— 日立マイクロコンピュータ技術情報 —

題 目	SH7615 内蔵イーサネットコントローラ使用時における 使用上の注意について		発行番号	TN-SH7-318A		
			分 類	1. 仕様変更 2. ドキュメント訂正追加等 3. 使用上の注意事項		
適 用 製 品	HD6417615ARF	対象ロット等	関連資料	SH7615 ハードウェア マニュアル (ADJ-602-209)	Rev.	有効期限
		全ロット			第 1 版	永年

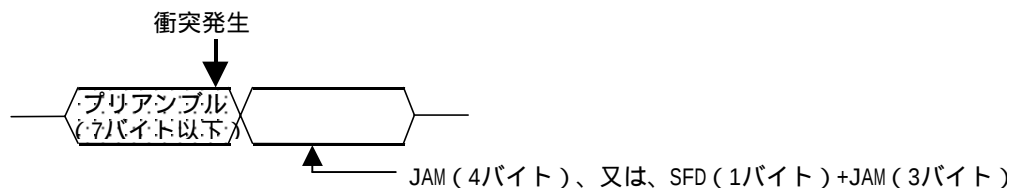
プリアンプル送信中に衝突が発生した場合、IEEE802.3 では、送信を中断する前にプリアンプル (7 バイト)、SFD (1 バイト)、JAM (4 バイト) を送信しなければなりません。SH7615 は衝突が発生すると同時にプリアンプルの送信を途中で停止し、JAM (4 バイト) 又は、SFD (1 バイト) + JAM (3 バイト) を送信した後、送信を停止し再送待ち状態に入ります。

< IEEE802.3 動作 >

< SH7615 動作 >

衝突の相手局が衝突を認識出来ずに、MAC レイヤではデータを正常に送信出来たと誤認識してしまう可能性があります。この場合、一般には上位レイヤ (例えば、TCP/IP) にて再送によりリカバリを行なうため、最終的にはデータは正しく転送されますが、転送効率下がります可能性があります。
